0006_18.07P-2-AP					
15	1	Изм.	50-20	30.04.20	Многоквартирные жилые дома со встроенными помещениями и встроенно-пристроенной подземной обременяющей по адресу Санкт-Петербург, муниципальный округ Светлановское, проспект Энгельса, участок 4 (кадастровый номер №78:36:0005354:1684)
6	-	Зам.	11-20	05.02.20	
4	-	Нов.	5-19	23.12.19	
Изм.	Кол.уч.	Лист	№рек	Подпись	Дата
Разработал		Гуречкина			12.19
Проверил		Киселева			12.19
Нач. отдела		Кургузова			12.19
ГАП		Менщикова			12.19
Н.контр.		Карягина			12.19
Жилой дом Секции 2.1 - 2.3					
Маркировочный план 2-5 этажей секции 2.3					
М 1100

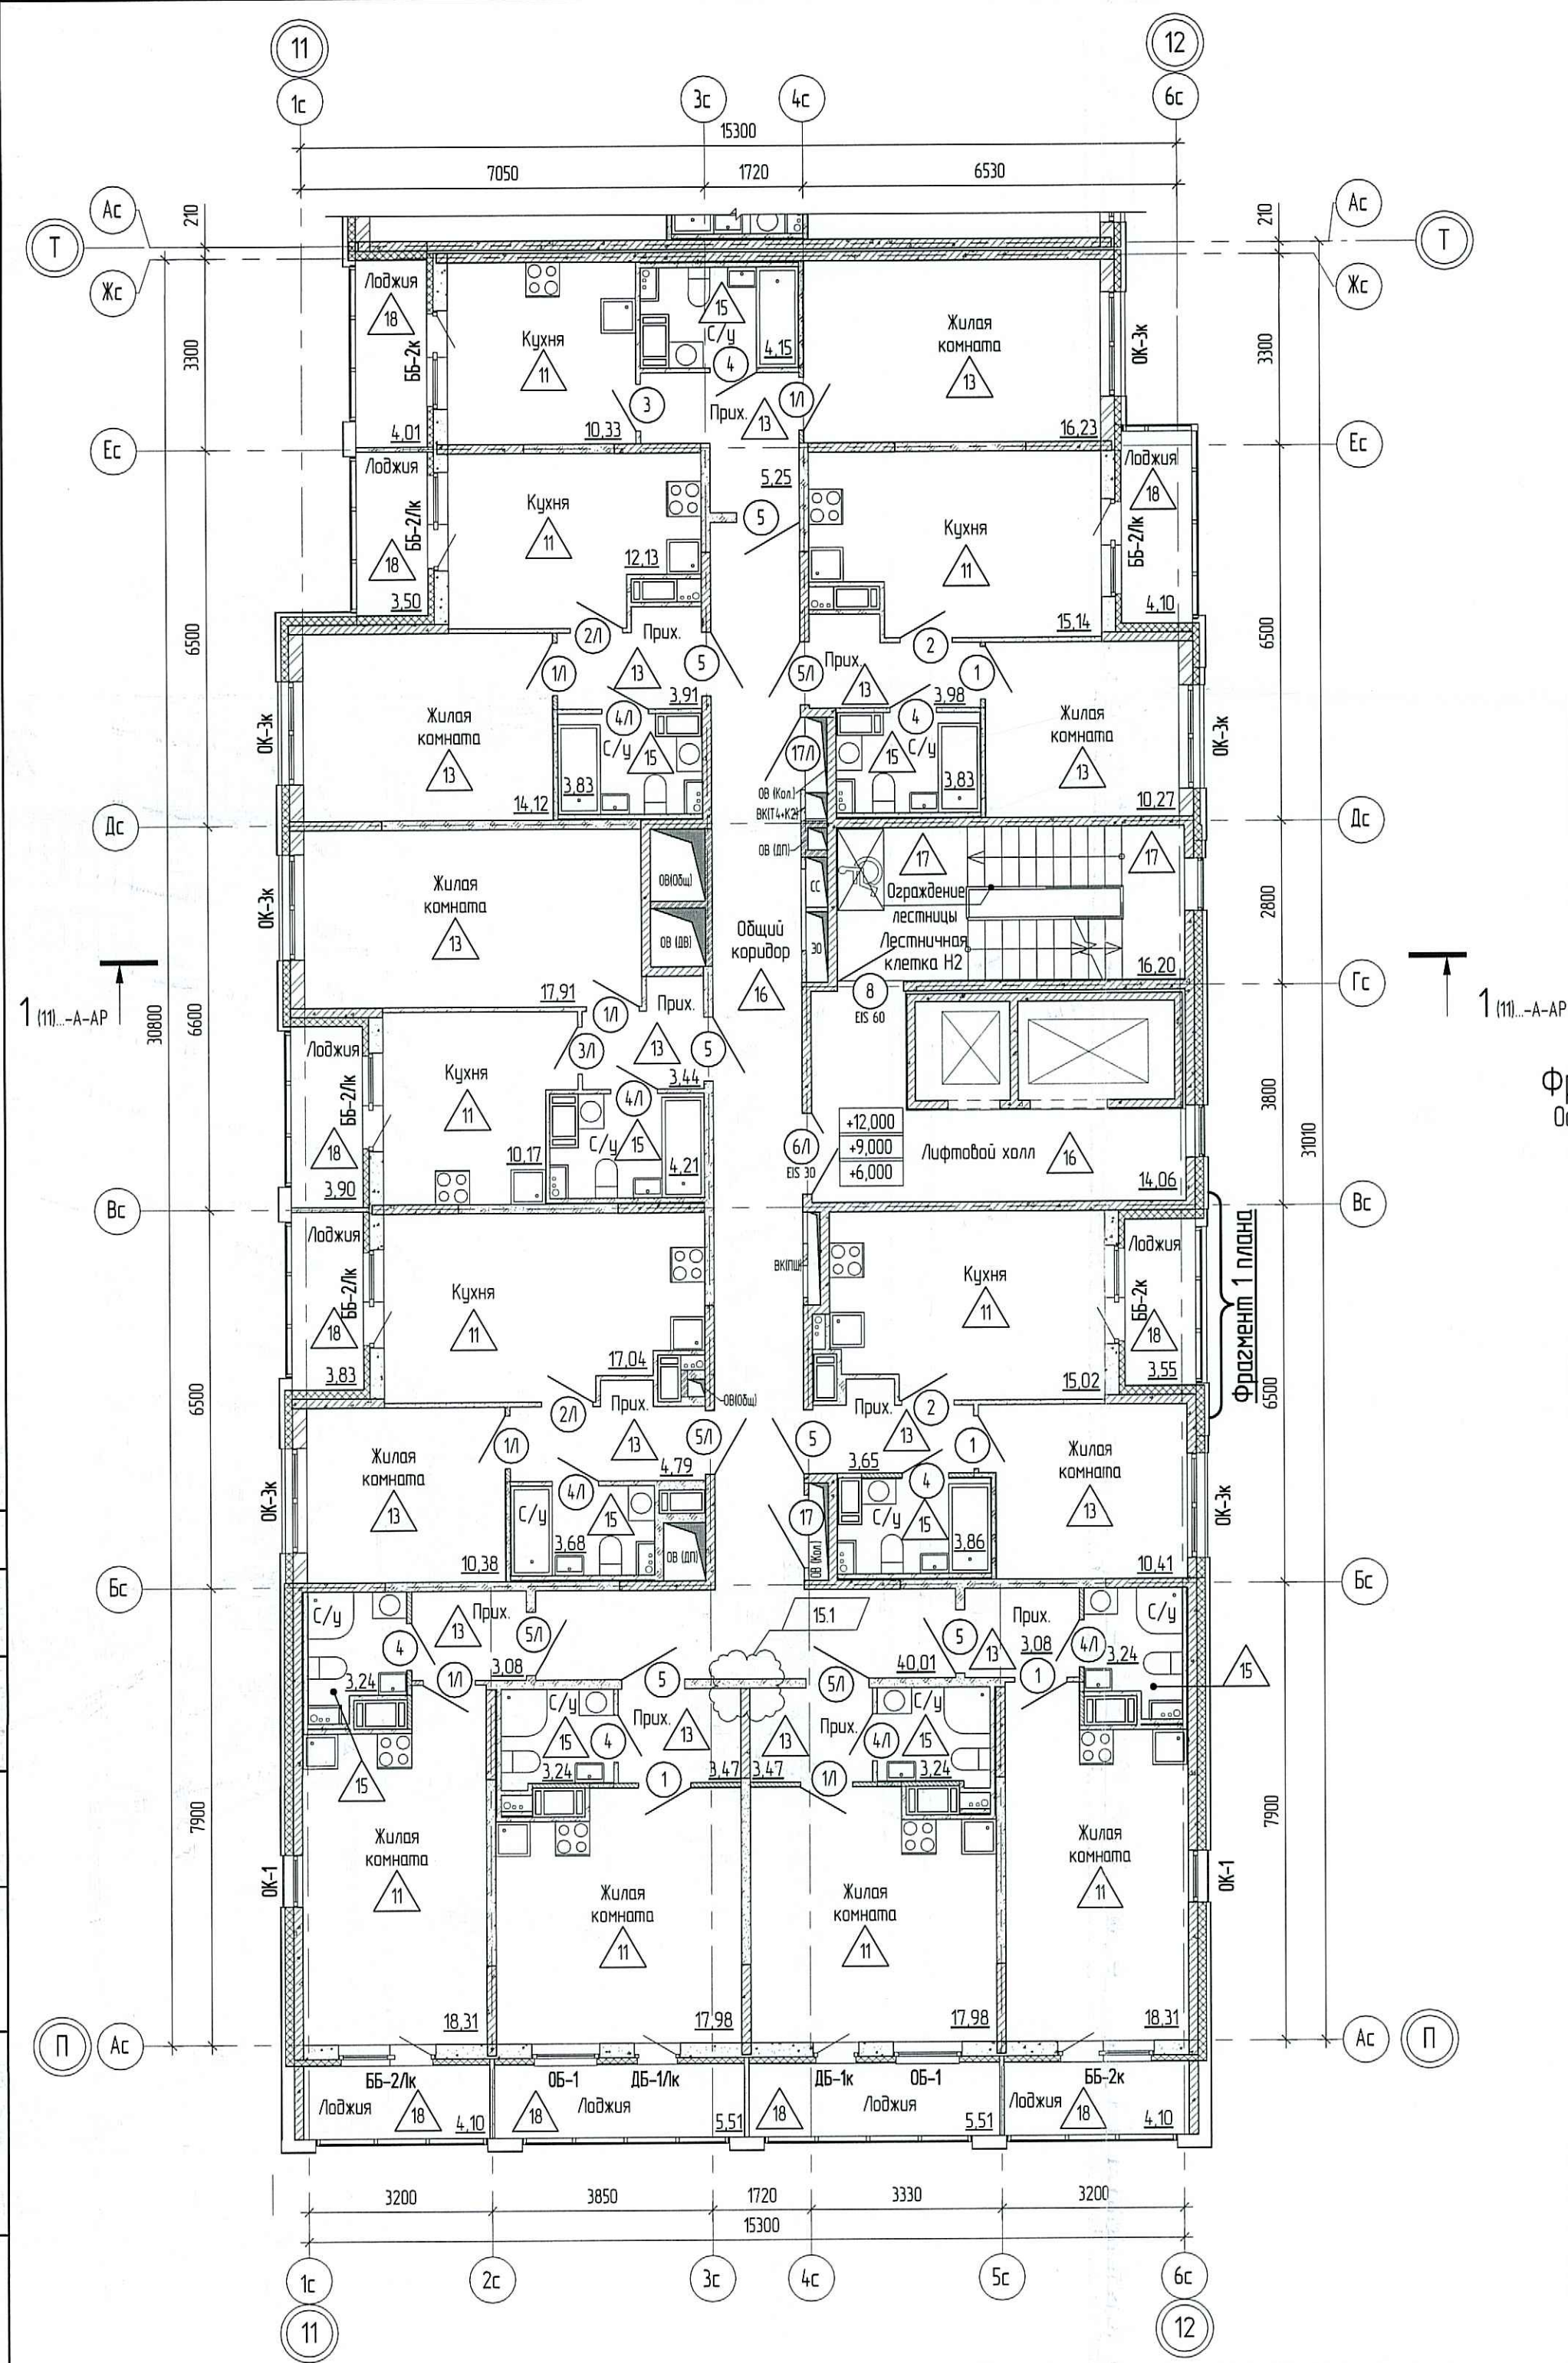
Ведомость изменений		
Изм.	Дата	Описание изменения
4.	23.12.19	Новый лист
6.	05.02.20	Письмо ООО «Сэтл Сити» от 17.01.2020 №3993/ДПП/СЭС, исключение части обстроек БВ
15.1	30.04.20	Письмо ООО «Сэтл Сити» от 27.02.2020 №4411/ДПП/С, исключение шахты ПС.
